主要调整说明：

裕达翡翠园项目（调整）总平面规划图

建设单位	广西裕达集团有限公司
工程名称	裕达·翡翠园
图名	规划总平面图
合同号	LB-2017-02
图别	总图（修）
图号	01
版次	V1.3
日期	2024.02

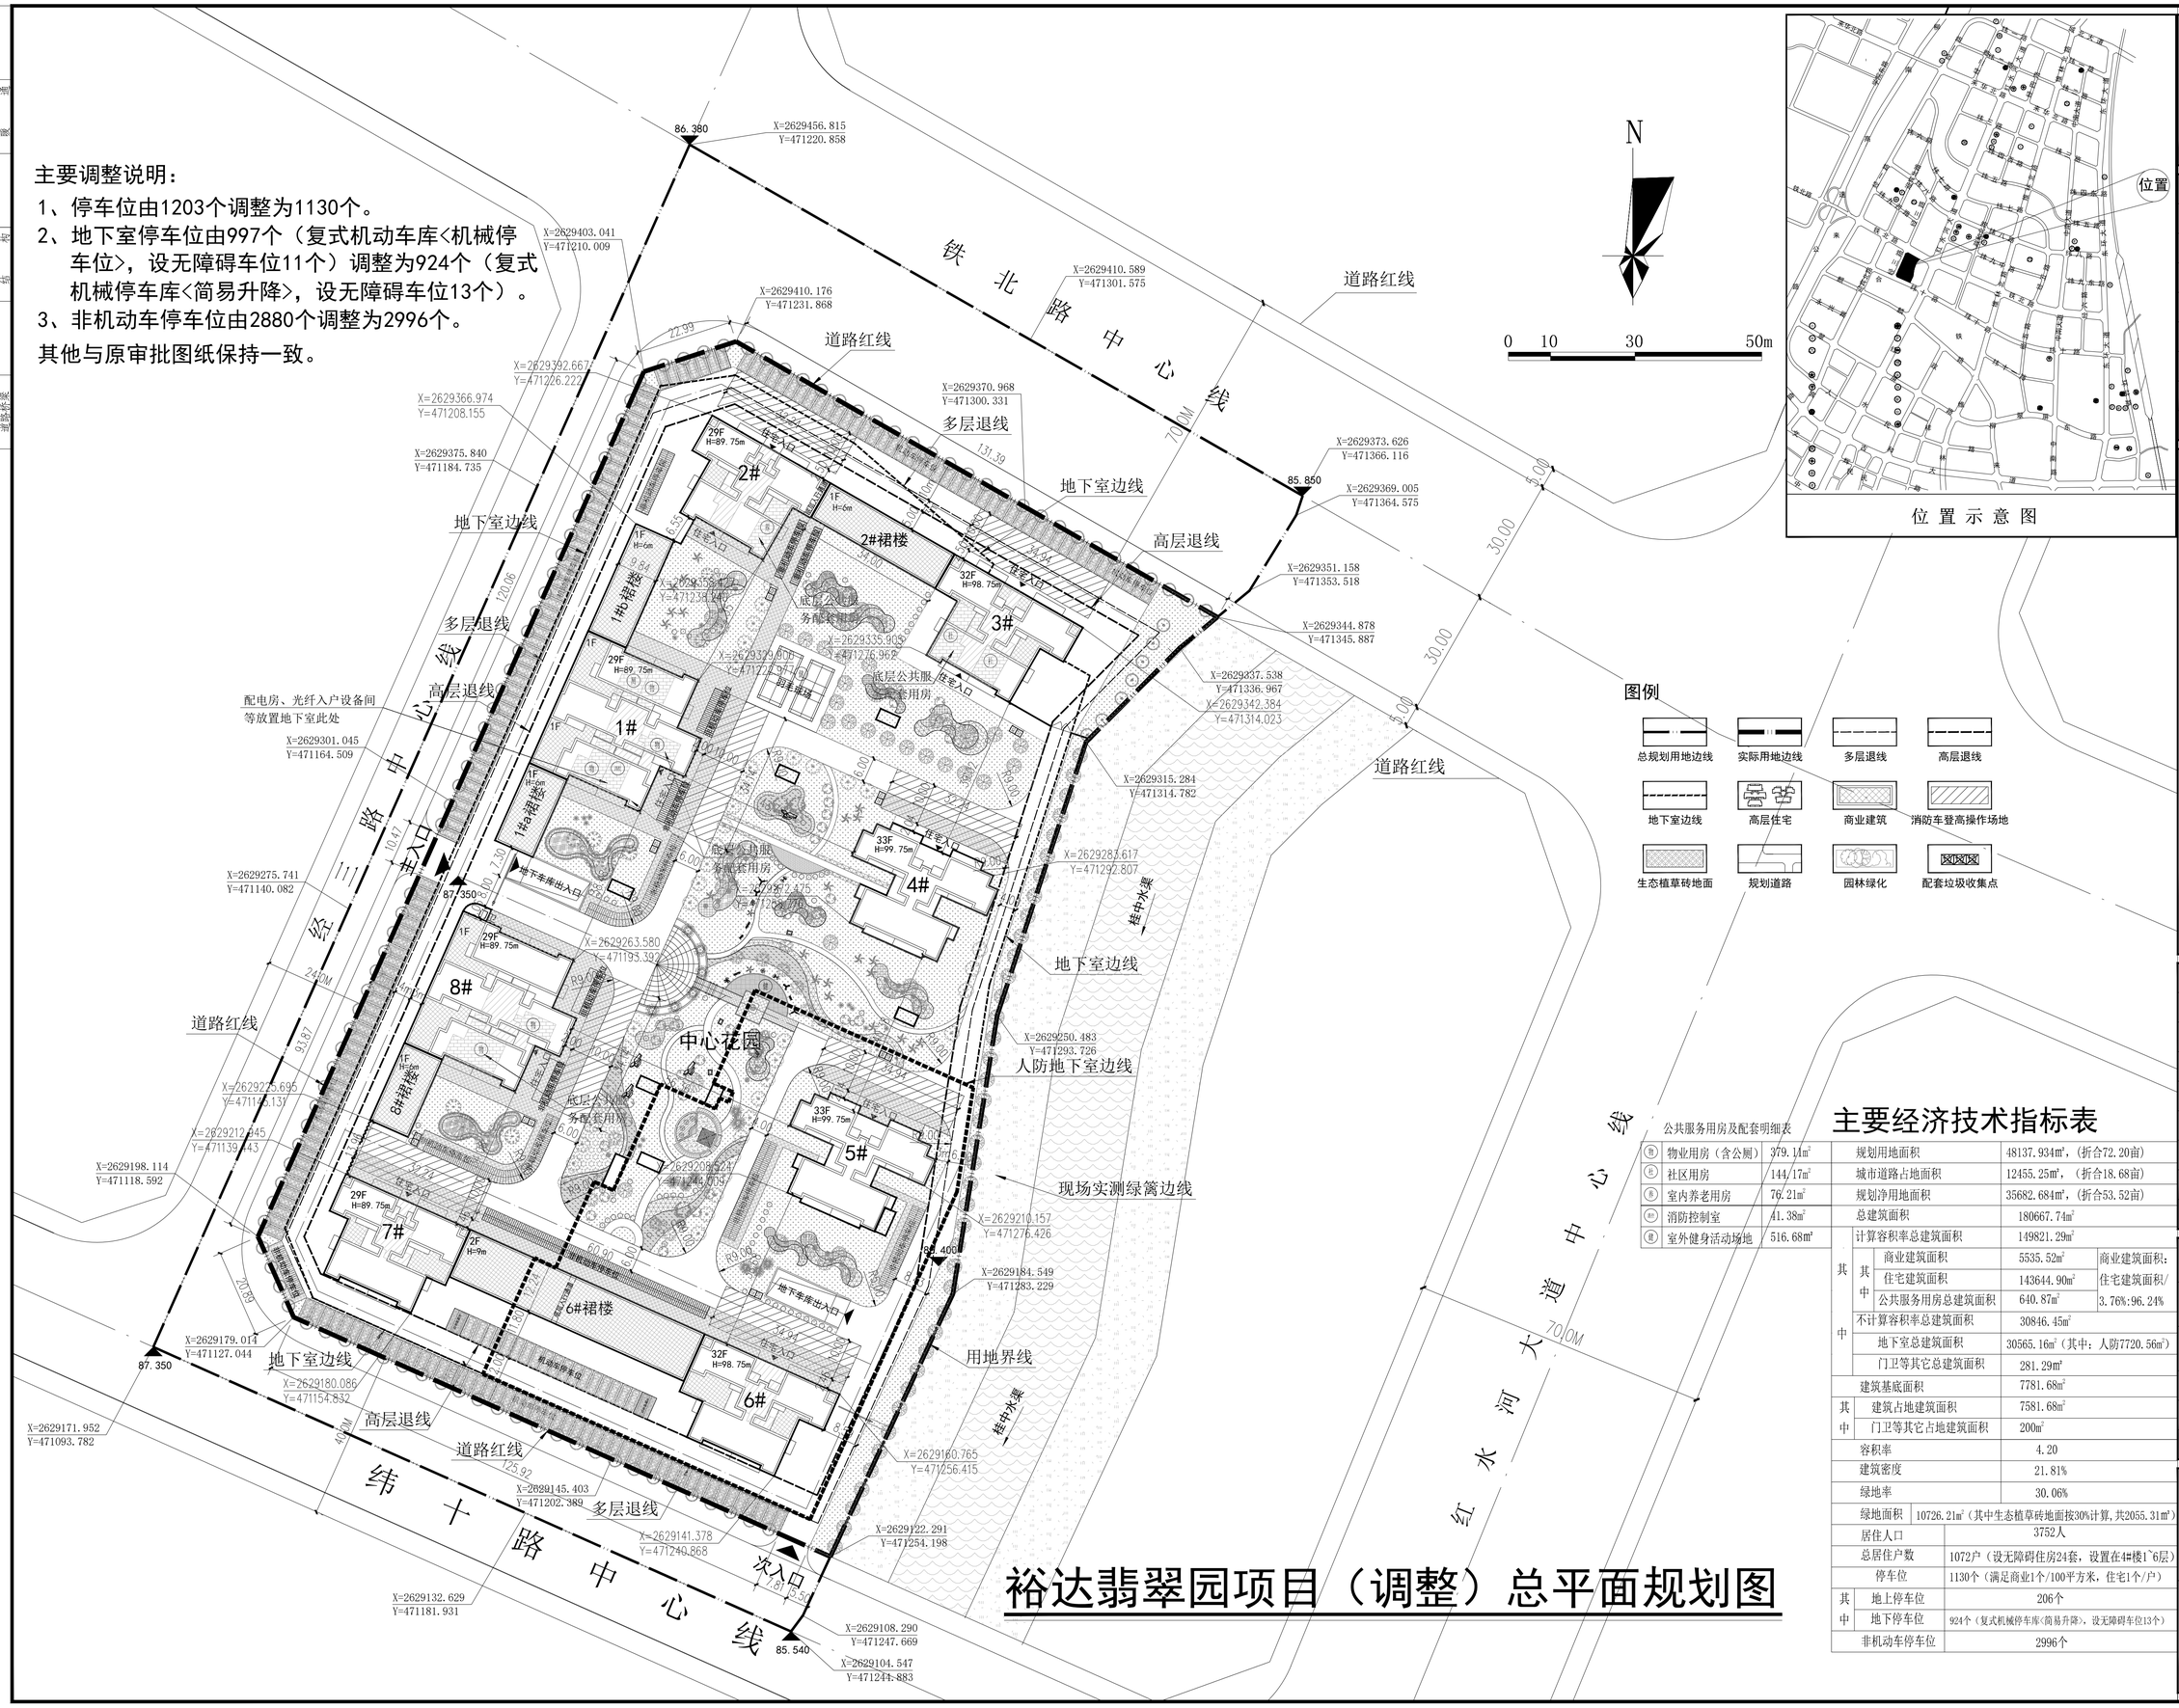
1、停车位由1203个调整为1130个。

2、地下室停车位由997个（复式机动车库<机械停车位>，设无障碍车位11个）调整为924个（复式机械停车库<简易升降>，设无障碍车位13个）。

3、非机动车停车位由2880个调整为2996个。
